Parecer Técnico n.º 23/2020 - SEDUH/GAB/CPA-EIV

COMPLEXO ESPORTIVO DE BRASÍLIA - ARENA BSB

Assunto: 3ª Análise do Estudo Prévio de Impacto de Vizinhança - EIV, relativo ao empreendimento denominado **Complexo Esportivo de Brasília - ARENA BSB**.

Fig. 03 - Sinalização horizontal, em vaga perpendicular ao meio-fio, e exemplo de sinalização vertical para estacionamento de Deficientes Físicos - DEF. Fonte: Manual Brasileiro de Sinalização de Trânsito, Volume IV, pág. 102, e Resolução CONTRAN nº 304/2008, Anexo I, respectivamente.

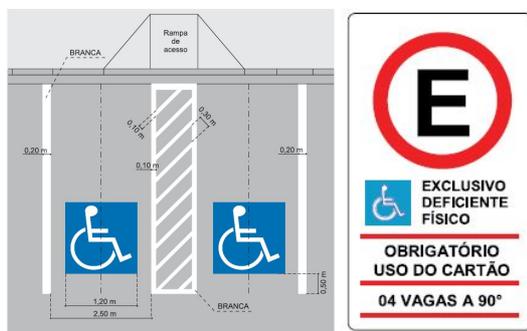
8. Toda sinalização de trânsito deve atender às Resoluções nº 303/2008 e 304/2008 do CONTRAN e ao "Manual Brasileiro de Sinalização de Trânsito" (disponível eletronicamente pelo site <http://www.denatran.gov.br/>), especificamente quanto à vaga reservada para pessoa idosa, que deve ser sinalizada com a legenda "IDOSO". O símbolo que foi utilizado no projeto não está regulamentado e deve ser retirado.

O detalhamento e compatibilização das pranchas com as Resoluções nº 303/2008 e 304/2008 do CONTRAN e com o “Manual Brasileiro de Sinalização de Trânsito” devem ser apresentados nas plantas de sinalização pertinentes ao PGV.

Fig. 07 - Diagrama demonstrando a 1ª fase de implantação do empreendimento, em cinza. Fonte: EIV, pág. 26

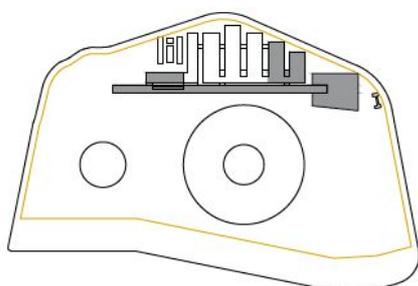
Além disso, o prazo total que consta no Quadro não é dado em meses, mas em relação à fase do projeto/obra do empreendimento, gerando dúvidas sobre o real prazo de finalização da medida.

Conforme o Quadro Resumo de Medidas da pag. 164-165, dentro dessa 1ª fase, com implantação prevista para até 2022, está prevista a entrega da Medida 3 - Plano de Mobilidade e Acessibilidade (em 2021) e a execução das Medidas 4, 5 e 6. Entretanto, o cronograma físico financeiro informa que elas estarão concluídas apenas no final de 2022.

Assim, é necessário que os prazos sejam ajustados para que a conclusão das medidas corresponda à conclusão das etapas. Sugere-se que sejam estabelecidos em dias ou meses, para melhor compreensão, e compatibilizados nos vários quadros do EIV. Lembramos também que, de acordo com o TC, os prazos têm início a partir da publicação do extrato do TC no DODF.

Fig. 08 - Diagrama demonstrando a 1ª e a 2ª fases de implantação do empreendimento, em cinza. Fonte: EIV, pág. 26

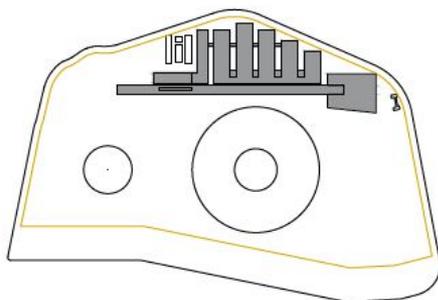
De acordo com o Quadro Resumo de Medidas, a Medida 7 (relativa aos ajustes viários identificados no RIST) está prevista para essa 2ª fase, com previsão de início de operação em 2024 Mas, o Cronograma físico-financeiro informa que elas estarão concluídas apenas no final de 2024.
